Sanatorium Pálava, Odborný léčebný ústav Pasohlávky Nezávislá analýza stanovených reakcí na založení

Vypracoval: Ing. Jaroslav Průša, Ph.D., AI ČKAIT č. 1005987 v oborech IS00 a IM00
V Brně, dne 20.3.2024

Účel zpracování posudku

Účelem zpracování posudku je nezávislá analýza stanovených reakcí na založení v úrovni horního povrchu základové patky a porovnání výsledků nezávislého kontrolního přepočtu s výstupy z předložených statických výpočtů ze strany projektanta DSP a ze strany zpracovatele RDS (firma AFRY). Projektant DSP má výrazně nižší reakce na založení nežli projektant RDS (fa AFRY).

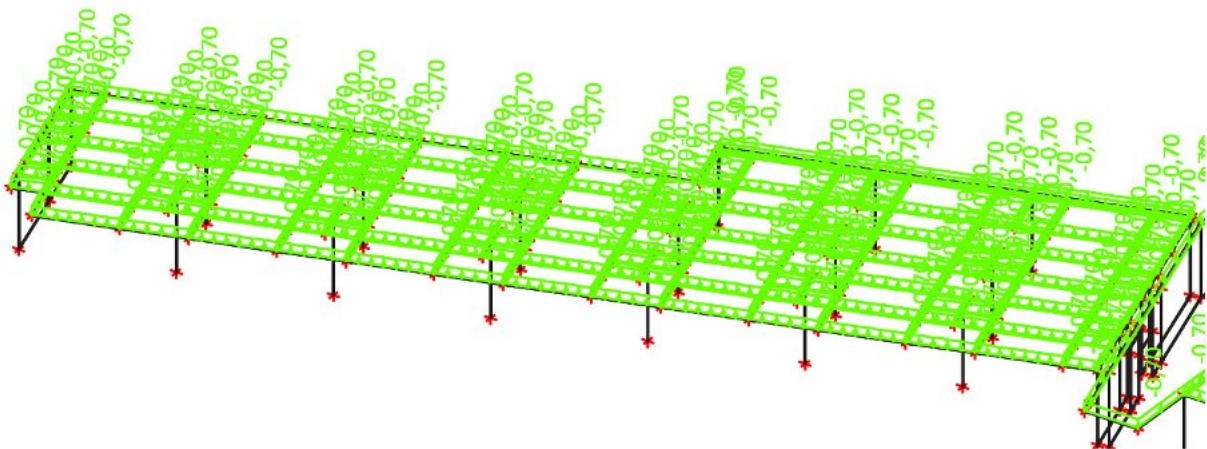
Ve výpočtu je konzervativně uvažována neredukovaná hodnota 0,7 kN/m²

V SV není korektně spočteno a zadáno zatížení sněhem, nejasné současné působení s užitným zatížením na střeše – na stranu konzervativní, tj. na stranu vyšších reakcí.

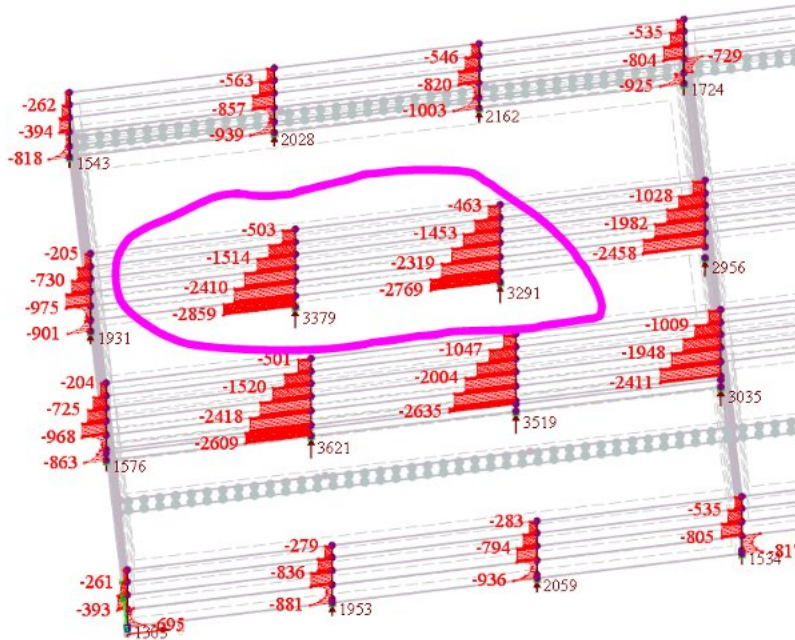
Výsledky z nezávislého 3D modelu se zadaným stálým a užitným + klimatickým zatížením dle projektu DSP: Normálová síla ve sloupu a reakce v hlavě základové patky pro char. kombinaci zatížení [kN]:

Jak je zřetelné z vyznačené oblasti, síly ve vnitřních sloupech v oblasti B dosahují maximální hodnoty 2859 kN tlak (2-B). Tato hodnota je hodnota v patě sloupu, tj. na horním povrchu desky bílé vany. Tato hodnota odpovídá hodnotě dle SV DSP (2857,14 kN – odchylka +0,065%).

Pro účely návrhu založení je nutné připočítat tíhu desky bílé vany a zatížení na ní ležící. Toto zatížení je stanovené konzervativně pro odvodněný stav (mezní případ, reálně je konstrukce nadlehčována hydrostatickým vztlakem). Hodnota zatížení na horním povrchu základové patky je hodnota vyčíslená podpěrovou reakcí, tj. 3379 kN (odpovídá síle v patě sloupu 2859 kN + zatížení z desky bílé vany).

1.2 UVAŽOVANÉ TLOUŠŤKY DESEK

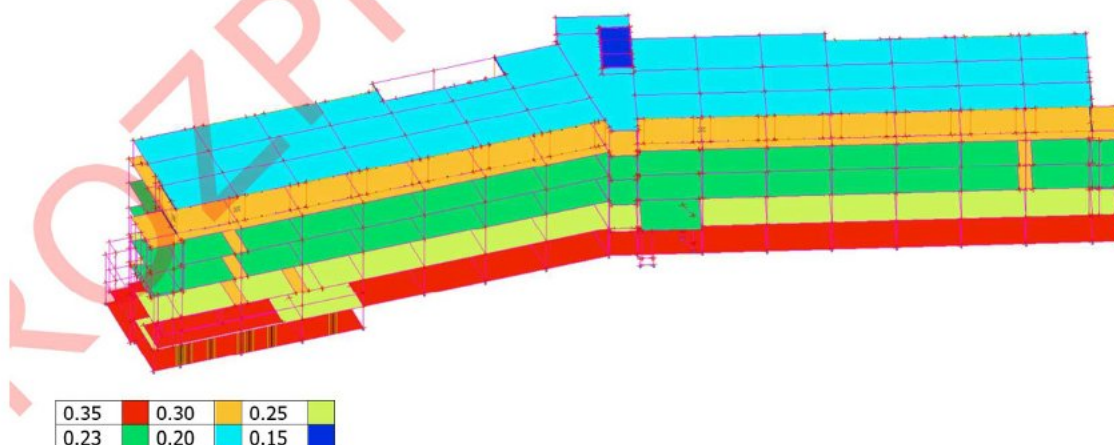
Při porovnání velikosti reakcí mezi AFRY (reakce u bazénu 2246 kN čistě od vlastní tíhy) cca odpovídá reakci z DSP od vlastní tíhy (2134 kN) – prakticky změny tloušťek nemají dopad na zatížení, pouze mohou komplikovat výstavbu a projektování (více různých tloušťek). U tl. 0,15 m pozor na krytí – nevyjde při 2 řadách výztuže. Doporučuji opravit na min. 0,18 m.

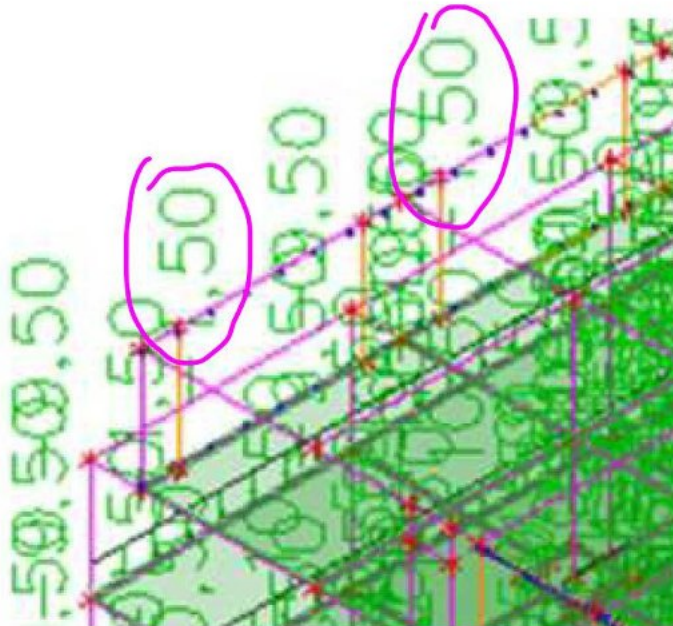
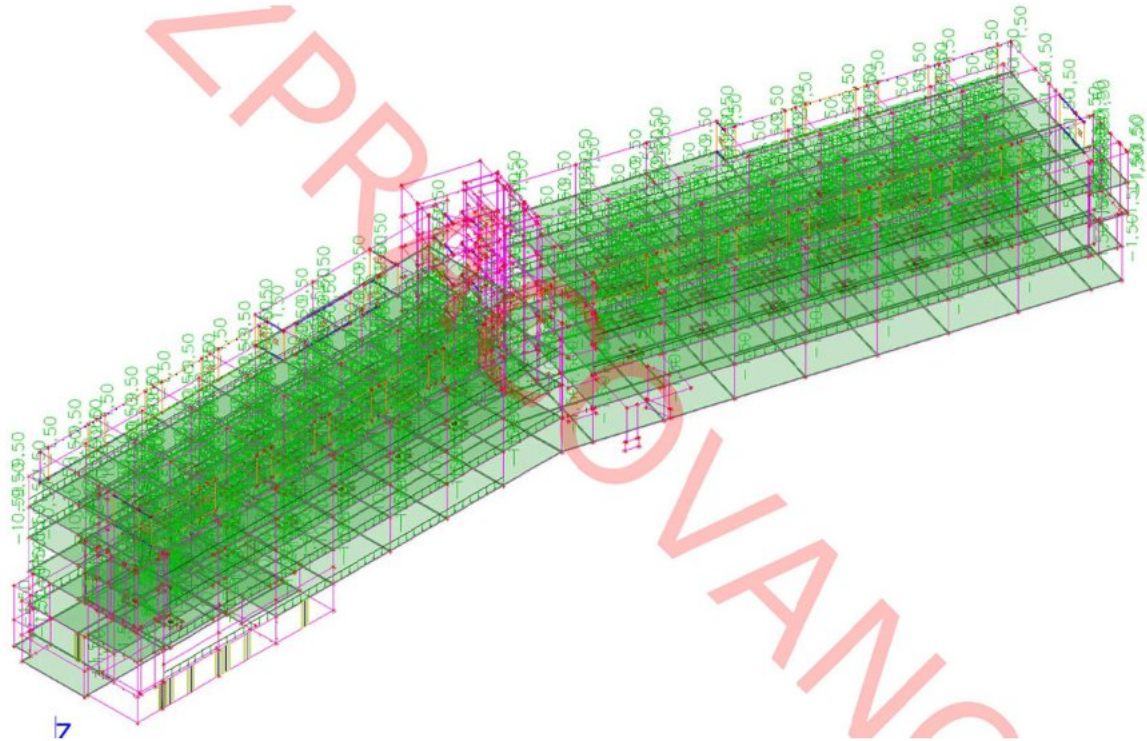
Nad rámeč SV DSP bylo přidáno zatížení od příček (plošné zatížení $1,5 \text{ kN/m}^2$) – v pracovní verzi SV nečitelné schéma, nutno okomentovat slovně nebo přehledně graficky do čistopisu

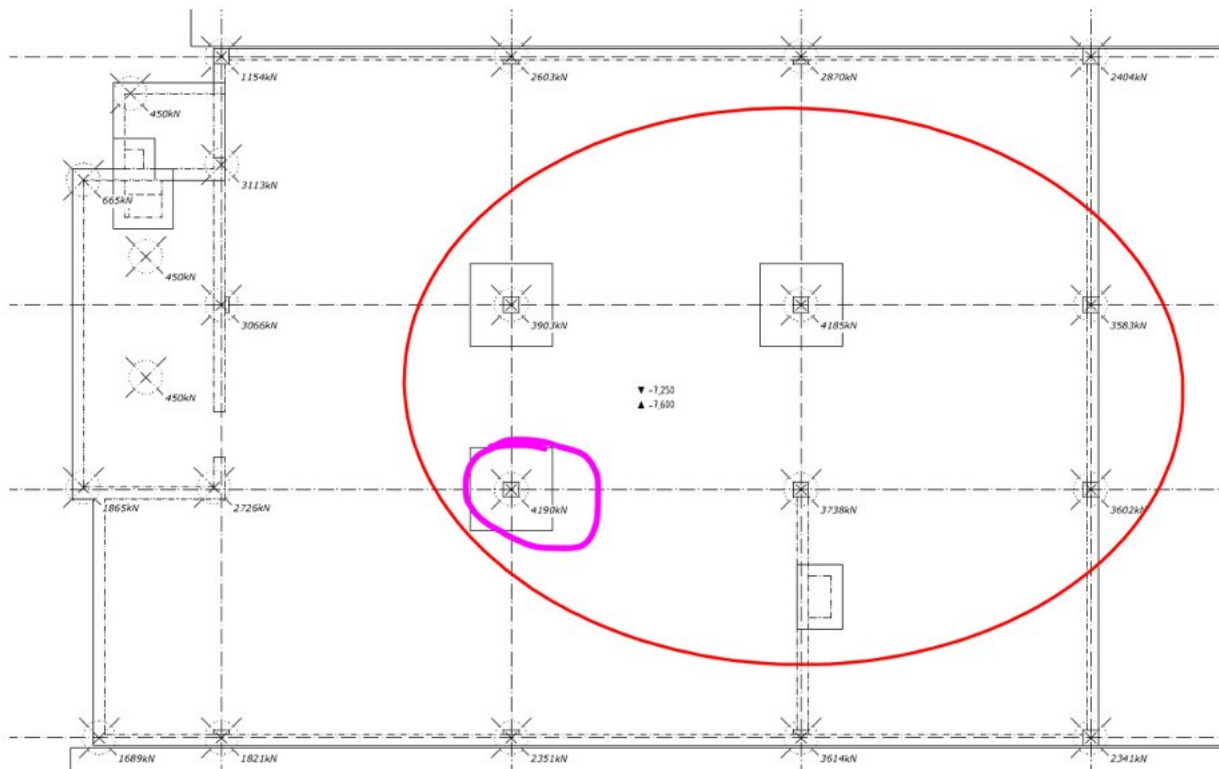
Reakce nezávislého přepočtu = 4030 kN

Reakce od AFRY = 4190 kN (+4,0%)

Upozorňuji, že hodnoty užitého zatížení nebylo prakticky možné přesně vyčíst s ohledem na nečitelnost popisků ve screenshotech, proto odchylka může být způsobena zadaným užitém zatížením.

V zásadě je dobrá shoda mezi výsledky zjednodušeného ručního přepočtu a výsledkem reakce od AFRY. Dle názoru zpracovatele této zprávy jsou reakce na založení stanovené společností AFRY korektní.

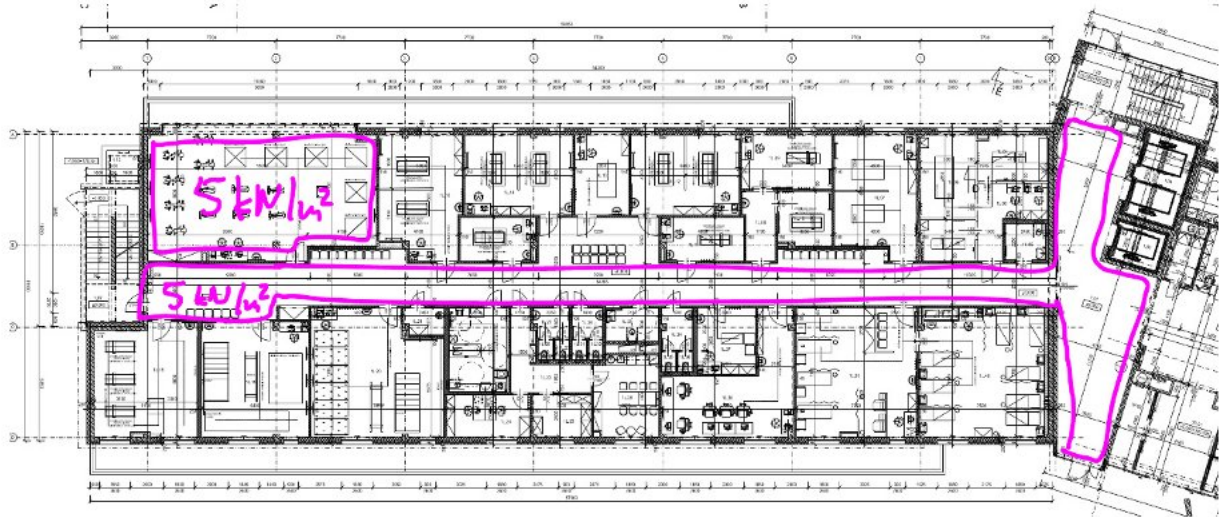
Při tomto rozdělení by pak bylo zřejmé, že některé oblasti by měly být navrženy s vyšším užitným zatížením než je použito v obou SV, kde je zatížení nižší. Týká se to zejména tělocvičny 1L.17 tělocvična se stroji (kat. C4 = 5 kN/m²) a chodeb (kat. C3 přístupové plochy – chodby = 5,0 kN/m²).

Viz např. 1NP:

Doporučuji tedy přehodnotit velikosti užitných zatížení.
